Názov predmetu zákazky:
Obnova budovy obecného úradu a kultúrneho domu obce Bukovec

Odpoveď na žiadosť o vysvetlenie 1

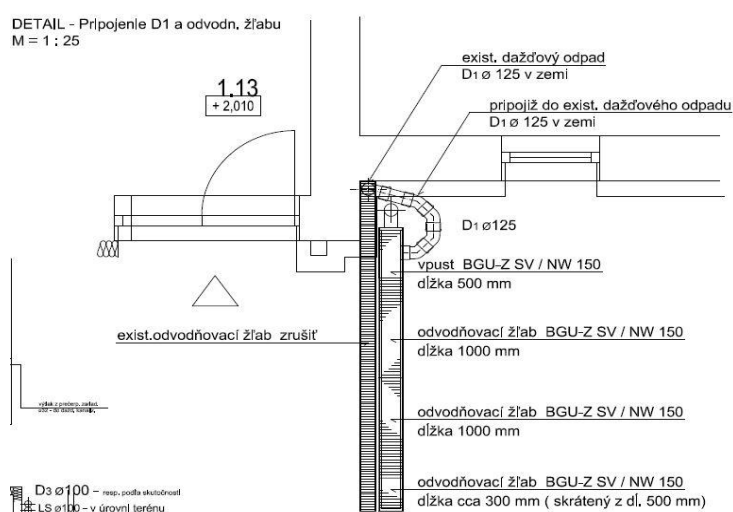
Žiadame verejného obstarávateľa (VO) o informáciu, kam budú následne odvedené dažďové vody z nového odvodňovacieho žľabu s liatinovým roštom a zo zvislého potrubia strechy na JZ strane objektu? Nebude dochádzať k preplneniu a následne k vyliatiu navrhovaného dažďového žľabu dažďovými vodami odvedenými zo strechy? PD túto skutočnosť nerieši, viď obrázok nižšie.

Existujúci stav – voda preteká cez žľab – zlé napojenie zvodu na žľab a tiež je žľab zanesený. Urobili sme nové napojenie zvodu do žľabu, žľab sa tiež odsunul od obvodovej steny. Do žľabu a zvodu neriešime napojenie nových odvodňovacích plôch, iba pôvodné.
